大型トラック原動機（プレヒータリレー）のリコールについて

（届出日：令和3年3月31日 開始日：令和3年4月1日）

リコール番号4928

改善箇所説明図

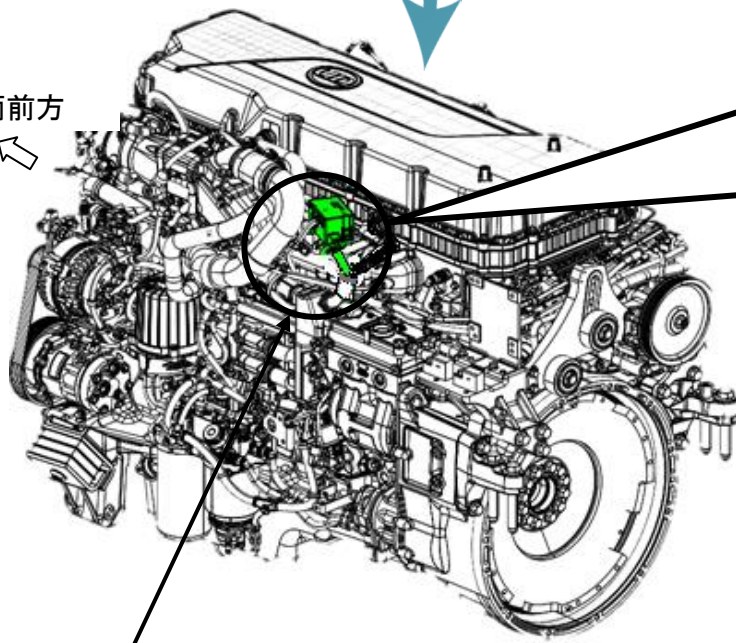
基準不適合発生箇所

原動機の冷間時に始動性を補助する吸入空気予熱装置において、プレヒータリレーの防水・防錆加工時の脱泡が不十分なため、希に気泡が回路基板上に残存し、温度上昇によって気泡内で微小なガスが発生することがある。そのため、ガスによる化学変化により当該リレー回路が短絡し、常時通電状態となり、警告が表示され、最悪の場合、プレヒータリレーが過熱して焼損・火災に至るおそれがある。

ヒューズ付き配線

全車両、当該リレーのアース配線にヒューズ(2A) 付き配線を追加する。なお、配線の追加後に警告表示が出た場合は、プレヒータリレーを新品に交換する。

【対策前: プレヒータリレーとアース配線】

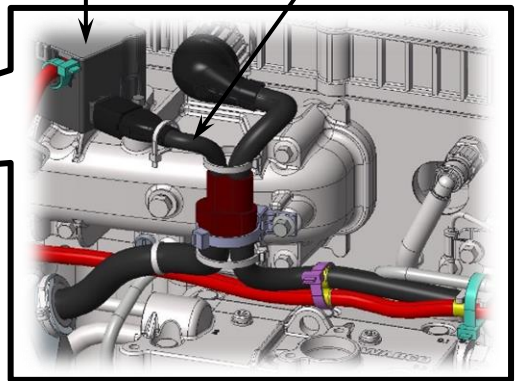
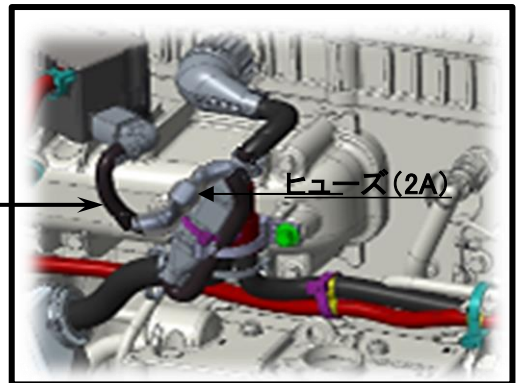
プレヒータリレー アース配線

【対策後: ヒューズ(2A) 付き配線を追加】
